“RESOLUCIÓN CRIE-13-2024

COMISIÓN REGIONAL DE INTERCONEXIÓN ELÉCTRICA

PRIMERO. APROBAR la solicitud de conexión a la Red de Transmisión Regional (RTR) presentada por la entidad **Generadora de Gatún, S.A.**, para conectar a la Red de Transmisión Regional (RTR) de Panamá, el proyecto de generación térmica denominado: “*Gatún*” de 670 MW de capacidad instalada,

Figura 60. Voltaje en el enlace México-Guatemala, pérdida de una unidad de gas

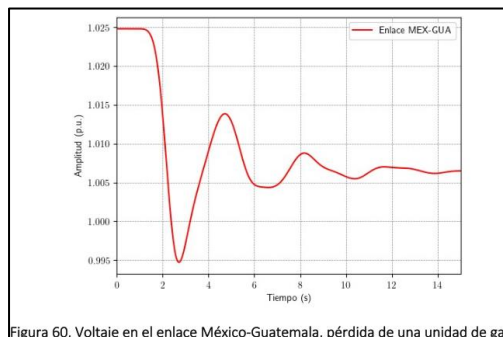
En este caso se observa claramente que, aunque el voltaje no sobrepasa el umbral de 0.97 p.u. los flujos post contingencia llegan a máximos de 500 MW y se estabilizan en aproximadamente

450 MW lo cual sobre pasa por mucho el ajuste de 300 MW del ajuste del EDATIBV en el punto de interconexión de los brillantes. Si se compara este resultado con los registros de eventos reales capturados a través de las unidades de medición fasorial (PMU_Phase Measurement Unit) presentados por el EOR:

Figura 62. Potencia en el enlace México-Guatemala, pérdida de una unidad de gas

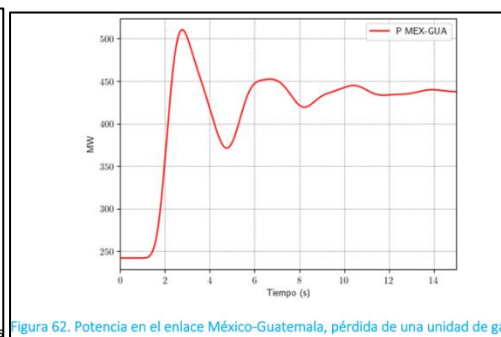
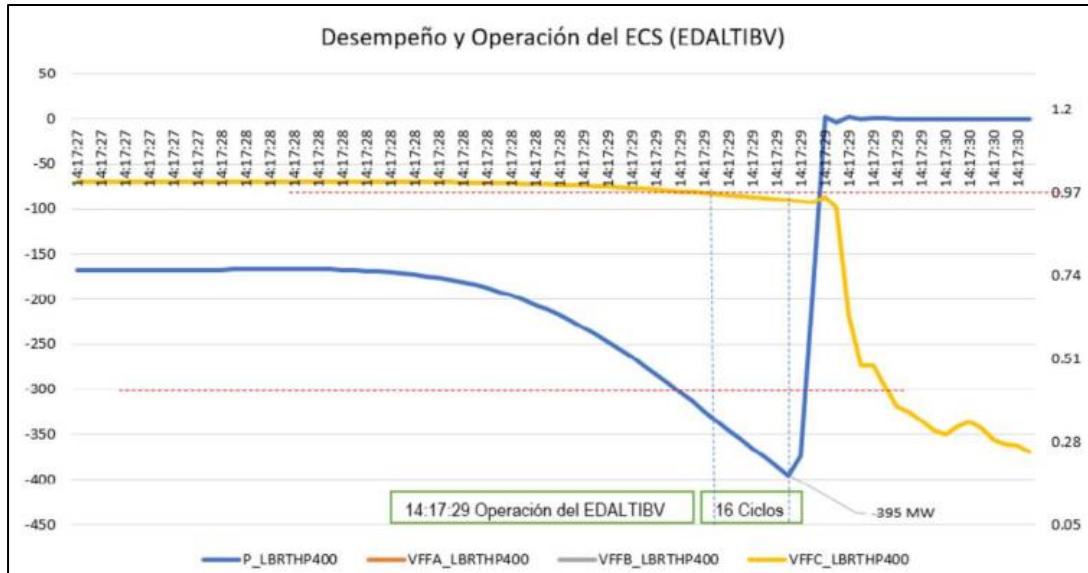
Se puede notar que a partir de un flujo de 300 MW el voltaje en la SE Tapachula comienza a decrecer lo cual impone el riesgo de desconexión de la interconexión. Lo mostrado en el caso anterior, se desarrolla en todos los escenarios de contingencias presentados en el informe de SEL con lo cual se puede inferir que el riesgo de apertura de la interconexión persiste para cada escenario incluso con las propuestas de desligue de carga presentadas.
